AKCINĖ BENDROVĖ „VIA LIETUVA“

DĖL PIRKIMO DOKUMENTŲ PAAIŠKINIMO / PATIKSLINIMO (2)

Akcinė bendrovė „Via Lietuva“ gavo tiekėjų klausimų dėl viešojo pirkimo (pirkimo ID Centrinėje viešųjų pirkimų informacinėje sistemoje – 7510514) „**Krašto kelio Nr. 138 Vilkaviškis–Kudirkos Naumiestis–Šakiai ruožo nuo 0,880 iki 2,320 km rekonstravimas**“) dokumentų.

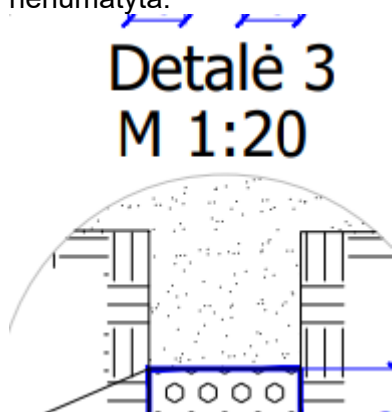
11. Klausimas: Exel DKŽ 5 yra Elektroninių ryšių dalis, tačiau žiniaraštyje, stulpelyje skyrius, aprašyta kaip apšvietimo tinklų įrengimas. Tikriausiai tai yra techninė klaida ?

Atsakymas: Taip, techninė klaida. Patikslintas žiniaraščio DKŽ_5 poz. 1.2 -1.16 pavadinimas
